Introduction

Cet avis de sécurité contient des informations importantes pour la sécurité des patients et pour une utilisation sûre d'exoplan, notre logiciel de planification implantaire et de conception de guides chirurgicaux.

Référence interne d'exocad : n°278955

Produit d'exocad et son nom commercial : *exoplan*

Illustration 1 : Schéma comparant la distance entre le manchon, l'implant et le forage pour un manchon mal positionné (à gauche) et correctement positionné (à droite).

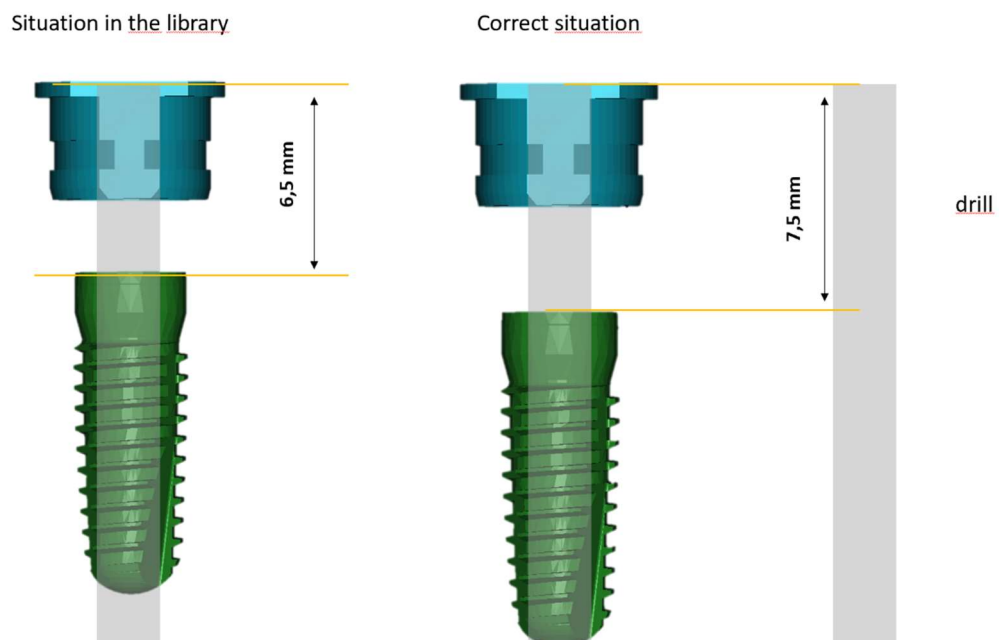
Bibliothèques concernées : Le problème est dû d'une information erronée sur la distance contenue dans les bibliothèques CAMLOG_sleeve et Steco_StecoGuide_Compatible_Camlog_sleeve, suggérant l'emploi d'un manchon chirurgical résultant en un forage 1 mm plus profond que prévu.

Pendant une mise à jour des données utilisées dans une bibliothèque livrée avec *exoplan* ou téléchargeable sur site d'*exocad*, il a été observé que l'utilisation d'une combinaison spécifique d'implant, de manchon et de foret chirurgical peut donner lieu à un forage 1 mm plus profond que prévu.

- 4) De nouvelles versions des bibliothèques CAMLOG_sleeve et Steco_StecoGuide_Compatible_Camlog_sleeve ont été publiées. Les utilisateurs peuvent les télécharger et les installer.

- 1) Ne pas utiliser les bibliothèques affectées (voir le paragraphe « Bibliothèques concernées » ci-dessus)
- 2) Télécharger les nouvelles bibliothèques sur <https://exocad.com/integration/exoplan-library-integration> ou utiliser *Library Manager* d'exocad depuis *exoplan*

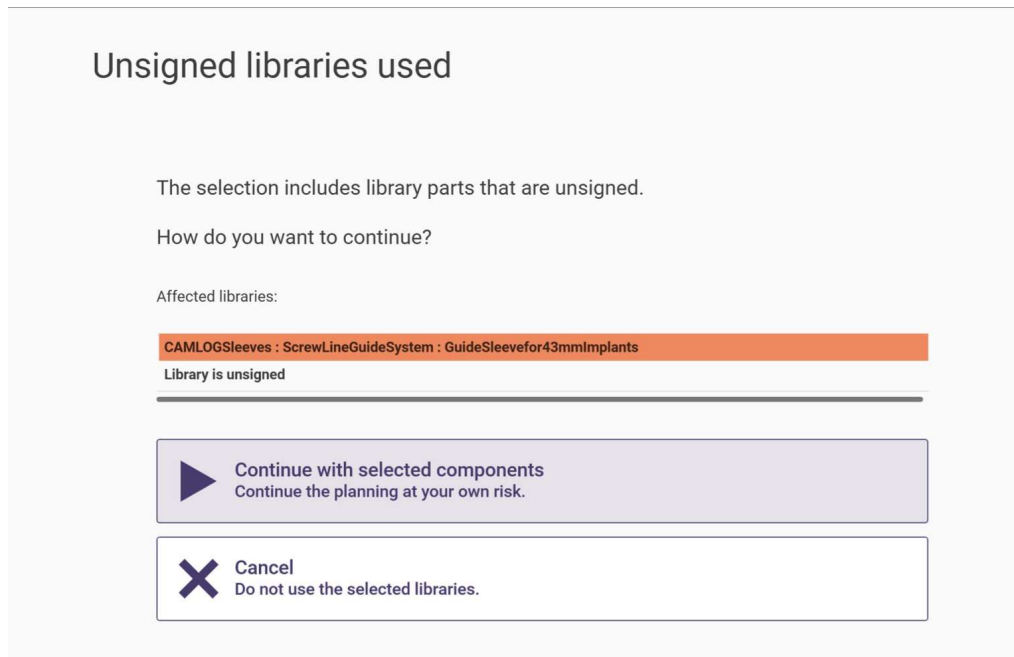
- 2) En conséquence de la mise sur liste noire, si un utilisateur tente de sélectionner un composant dans la bibliothèque affectée, il reçoit un message indiquant que la bibliothèque choisie du manchon est marquée comme « non signée » (voir illustration 2) et elle ne doit plus être utilisée. Ce message apparaît aussi bien lorsque l'utilisateur sélectionne la bibliothèque mise sur liste noire qu'avant la génération des données de planification implantaire et du guide chirurgical. Les utilisateurs recevant cet avertissement doivent cliquer sur « Annuler » et non pas sur « Continuer ». En cliquant sur « Continuer », ils le font à leurs propres risques.

Illustration 3 : Message indiquant une bibliothèque non-signée pour une bibliothèque de manchon CAMLOG®/StecoGuide sur liste noire, quand l'utilisateur ouvre une scène contenant déjà une bibliothèque concernée.

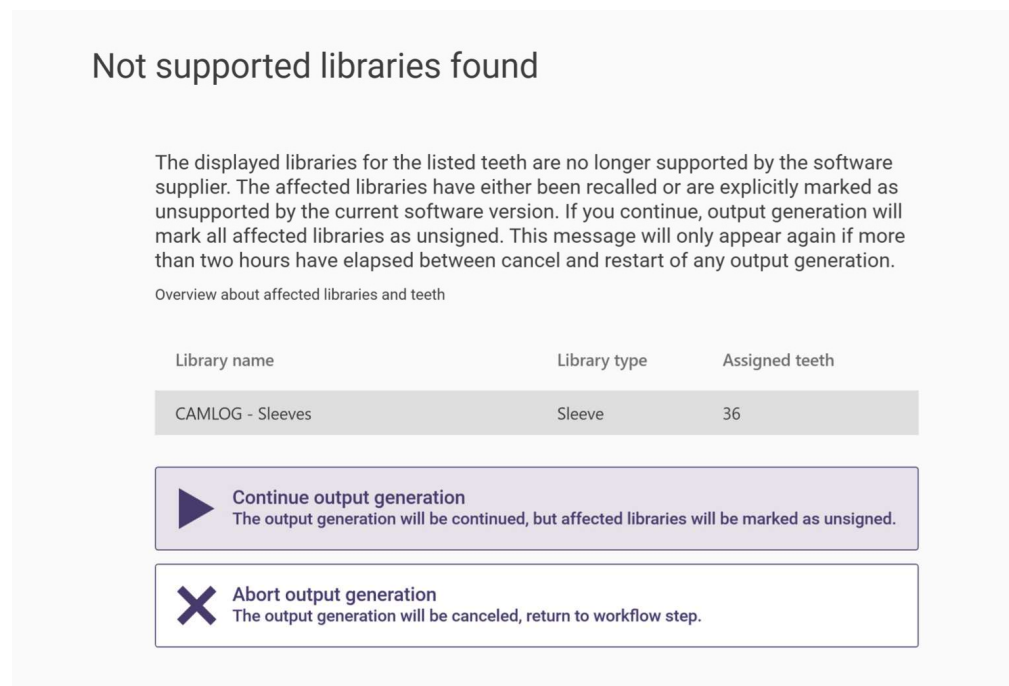
- 3) Si un fichier de scène de planification d'implant (fichier contenant toutes les informations sur une scène de planification ou de conception, par exemple, l'état du flux de travail, les objets de la scène) est chargé dans *exoplan* et qu'il a précédemment utilisé la bibliothèque du manchon mise sur liste noire dans la planification du placement d'implant, un message d'avertissement apparaît pour informer l'utilisateur de la bibliothèque non signée (voir illustration 3).
